澳門輕軌系統石排灣線 可行性研究

意見彙編

關於方案一

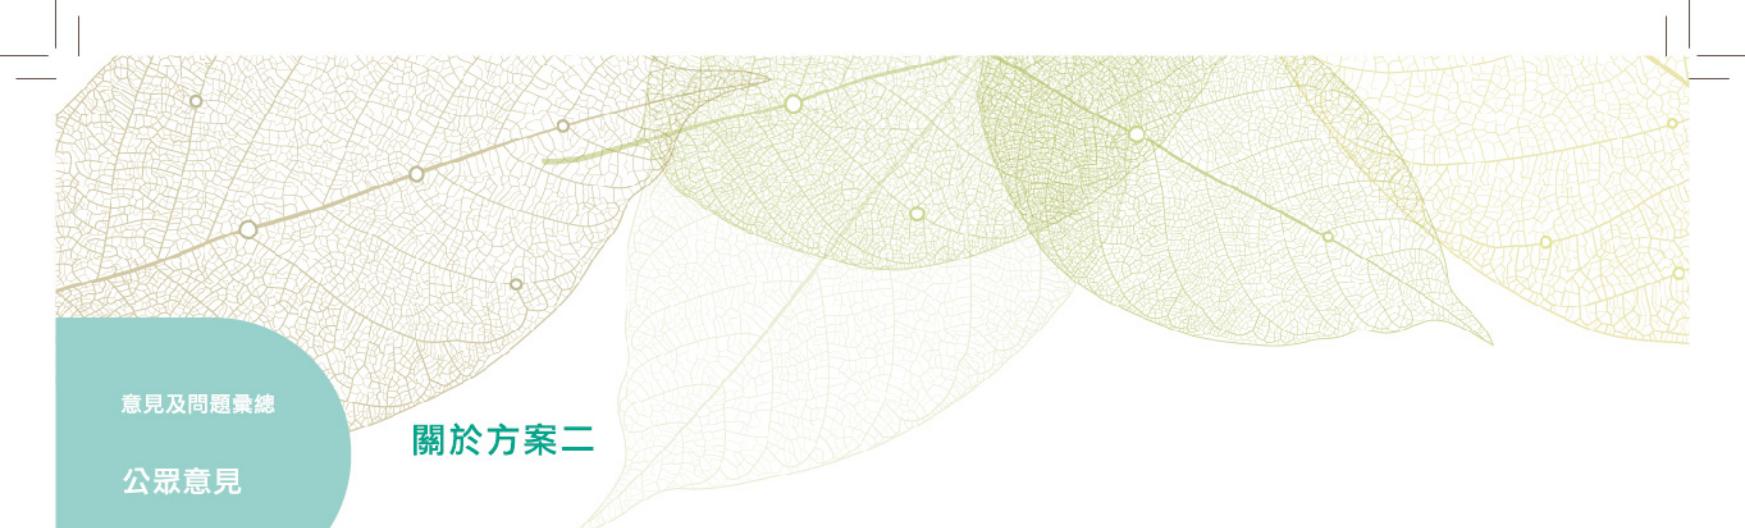
- 路線簡單直接
- 工期短，可以儘快投入服務
- 方便延伸至路環
- 成本較低
- 預留了將來發展
- 對居民的滋擾，例如噪音比較小
- 未能顯示出對將來發展的宏觀考慮，例如未能直接覆蓋公屋群後方的一大片社區設施用地
- 對社區景觀影響最小
- 車站不會與石排灣巴士總站重疊，有利疏導交通
- 彎位少，達到快捷的目的，舒適度高
- 希望車站不要設在公屋群內
- 行車時間短
- 有利通往關閘
- 不便利石排灣居民出入
- 工程進行時不會太阻礙石排灣居民進出石排灣區
- 方便居民出行
- 對醫院影響較少
- 會導致交通擠塞、居民出入不便及施工空間不足。最終導致工程進度減慢及超出開支預算

關於方案二

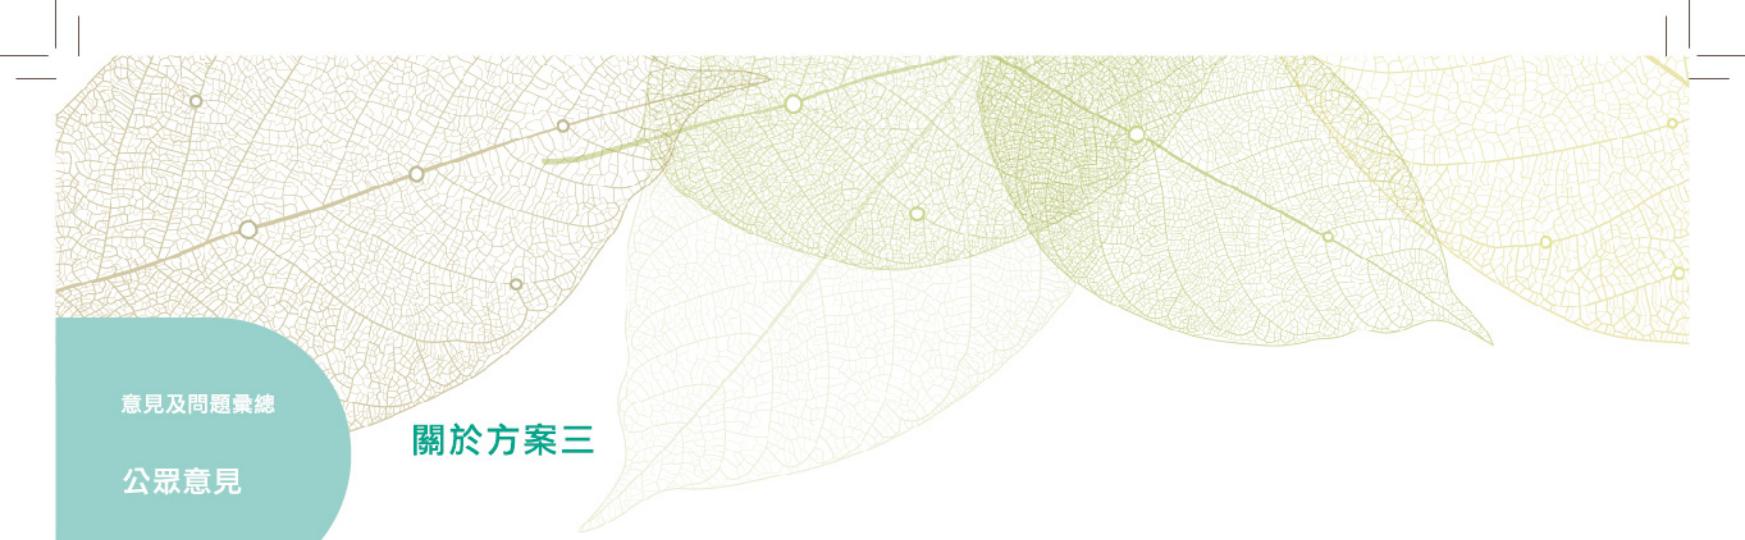
- 直達民居，方便市民出行
- 成本低
- 將來延伸至路環的支線對班次會有影響
- 能接駁公屋後一大片社區設施用地
- 輕軌在停靠公屋群後，需倒車、轉向，造成不必要的時間浪費
- 施工期較短，可以較快投入使用
- 方案二之石排灣站方便石排灣居民及巴士總站之轉乘
- 即使直入公屋群中，也不能完全方便公屋群內的所有居民
- 行車時間短
- 對環境影響低
- 對景觀沒有太大影響
- 站點位置較理想
- 太過接近民居，構成噪音、震動及景觀的影響
- 不利預留輕軌的發展及延伸至路環
- 日後延伸可以經公屋群，將石排灣山體打通以通往竹灣、黑沙或路環
- 路線短
- 在社區中施工會影響居住在附近的居民
- 石排灣車站會處於兩座樓宇之間，會引發防火安全問題
- 需要拆卸現有的行人天橋
- 公屋群內路窄天橋多，加設輕軌需要多方的考慮
- 影響風水
